**Avis délibéré de la mission régionale d'autorité  
environnementale portant sur la création d'un parc  
agrivoltaïque de Manglieu par la société Qair France sur  
la commune de Manglieu (63)**

**Avis n° 2025-ARA-AP-1838**

**Avis délibéré le 1 avril 2025**

Figure 2: Plan d'implantation du projet (source : dossier)

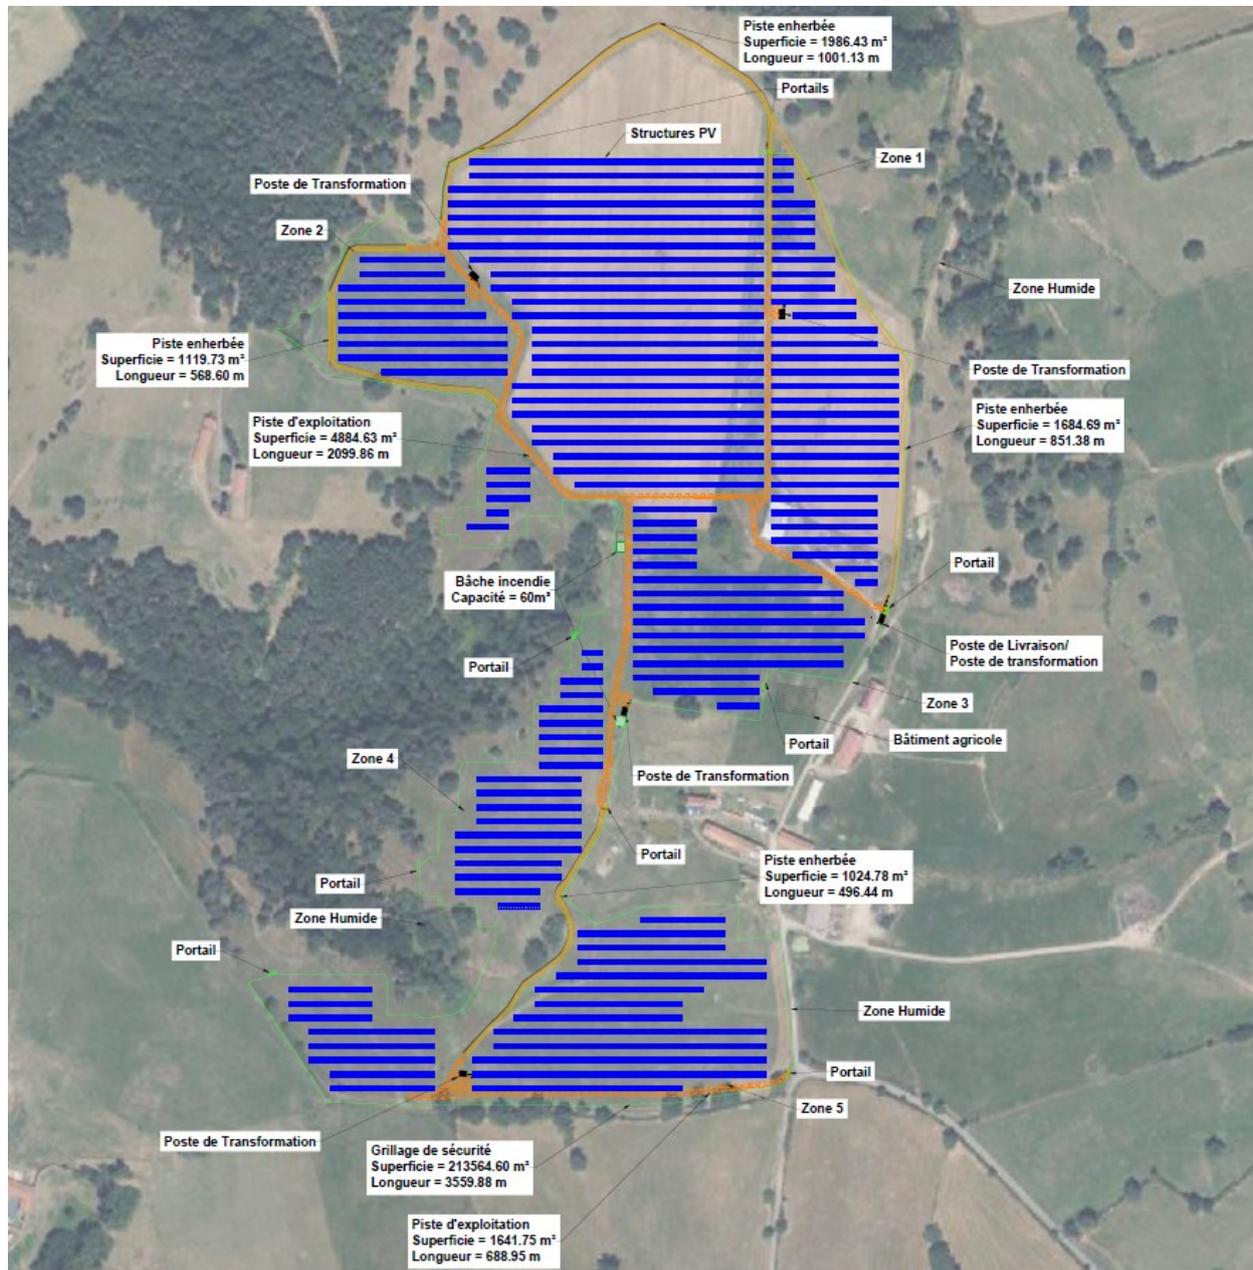
Le poste source pressentie pour le raccordement du projet est celui d'Issoire, à environ 13,7 km au sud-ouest du site d'implantation. Le tracé définitif du raccordement électrique devrait, selon le dossier, suivre les itinéraires routiers existants et être enterré, mais le raccordement en souterrain de la centrale photovoltaïque au réseau électrique national n'est pas décrit précisément, ni les travaux éventuels concernant le poste source. Ses incidences environnementales ne font pas l'objet d'une analyse approfondie, et la capacité réservée au titre du schéma régional de raccordement aux réseaux des énergies renouvelables (S3REnR) n'est pas mentionnée. Faisant partie du projet, ses

caractéristiques et son tracé doivent être présentés et ses incidences évaluées de manière précise, ainsi que tous éventuels renforcements de poste de transformation et de lignes haute tension, même s'ils relèvent d'une autre maîtrise d'ouvrage et d'un calendrier différent. Ce n'est pas le cas dans le dossier fourni qui doit l'inclure dès ce stade.

**L'Autorité environnementale recommande de décrire précisément et d'inclure explicitement dans le périmètre du projet et donc de l'étude d'impact :**

- **le raccordement au réseau électrique, fonctionnellement lié au parc photovoltaïque, et les éventuels nécessaires renforcements du réseau électrique national associés ;**
- **les caractéristiques agrivoltaïques du projet ;**
- **l'évaluation des incidences environnementales du projet global ainsi que la présentation des mesures prises pour les éviter, les réduire et si besoin les compenser.**
